Avis BaPaV sur le réaménagement de la rue de Kervao (est)

Juin 2025, sur les [plans](#) d'avril 2025.

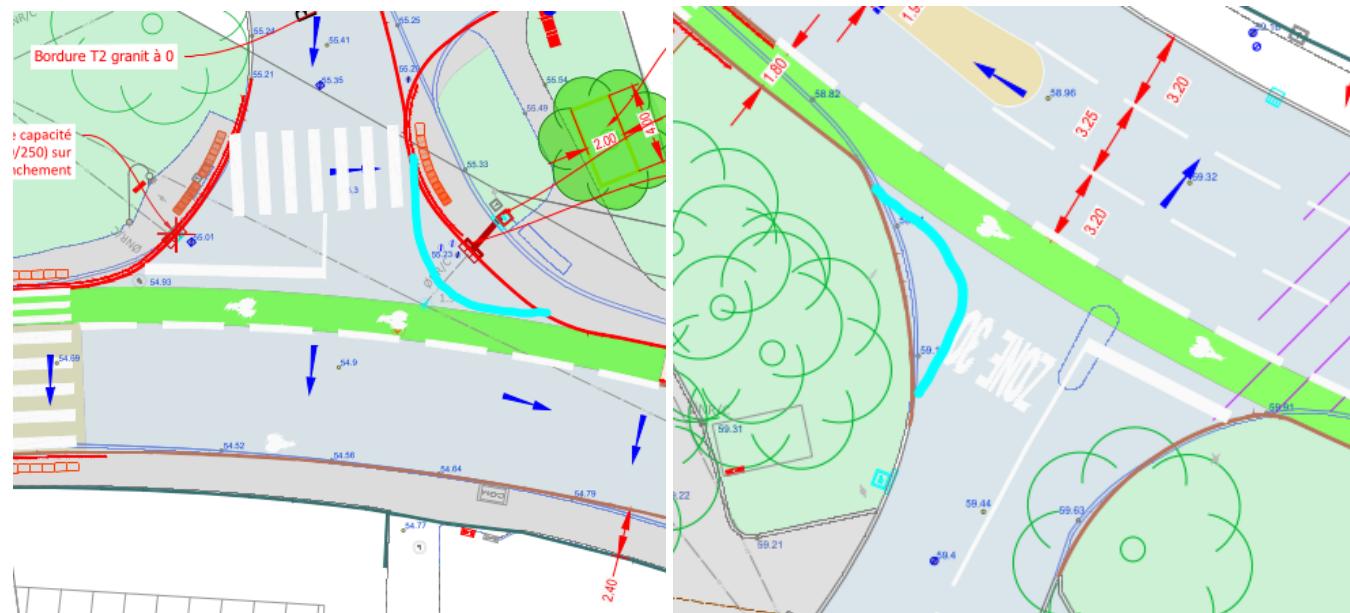
De la même façon que ce qui a été fait sur d'autres intersection (par exemple Rue Fustel de Coulanges), l'intersection avec la voie qui s'appelle aussi rue de Kervao, en face du 75, et celle avec la rue de Kerleguer bénéficieraient d'avoir leur rayon de giration réduit pour les véhicules sortant de la rue principale (voir trait cyan sur les captures ci-dessous).

Réduire le rayon de giration contribue à réduire la vitesse des véhicules, ce qui assure une meilleure sécurité des piétons et cyclistes à ces intersections. Dans le cas de la présence d'un passage piéton, cela contribue également à une meilleure visibilité sur une personne souhaitant traverser. Pour rappel, les intersections sont les endroits les plus accidentogènes pour les cyclistes.

Accès sas-vélo

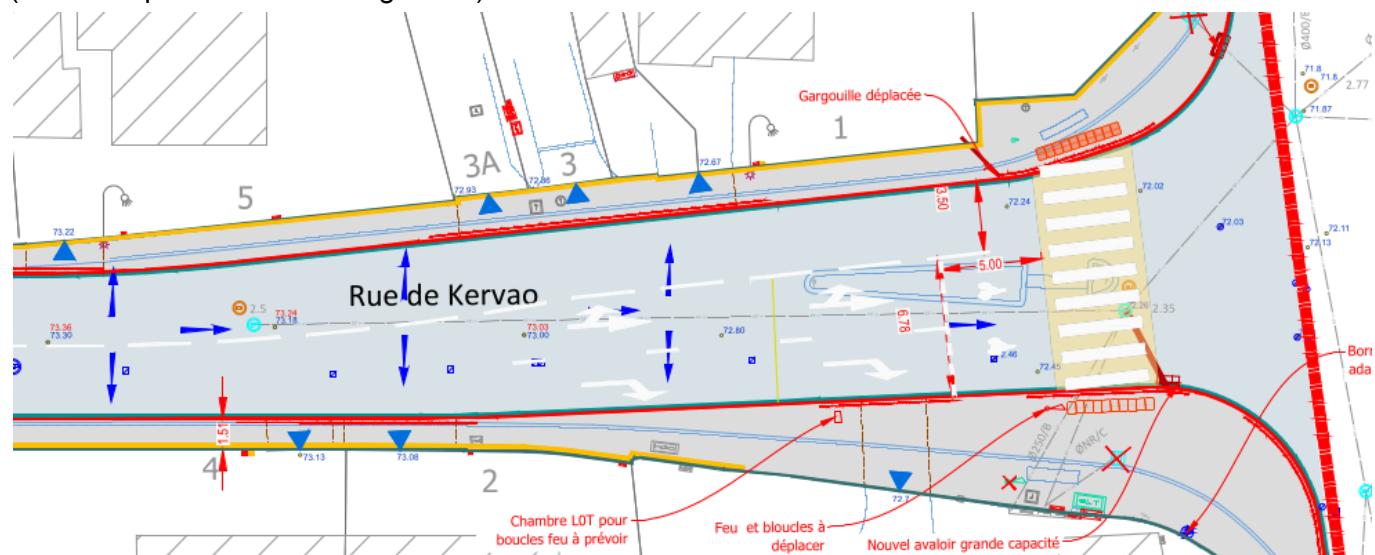
Le sas-vélo présent à l'intersection avec la rue du Tromeur n'a pas d'accès pour les cycles. Il serait souhaitable de mettre au moins une bande cyclable pour que les cyclistes ne se mettent pas en danger (remonter par la droite ou la gauche).

M12

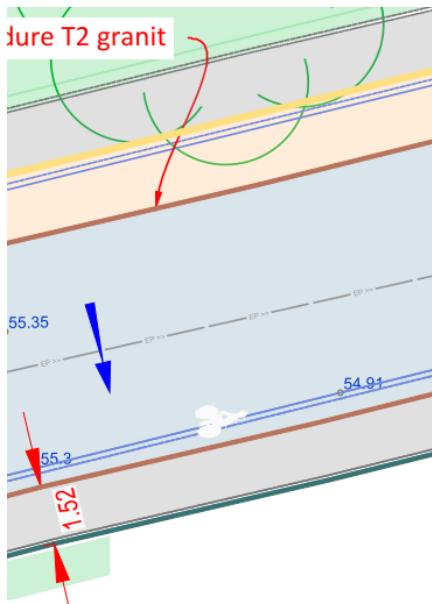
Si pas déjà prévu, il serait utile d'installer un M12D "tourne à droite" sur le feu à cette intersection pour fluidifier la circulation des cyclistes et améliorer leur sécurité.

Pour référence, notre carte de recommandation des M12 à Brest.
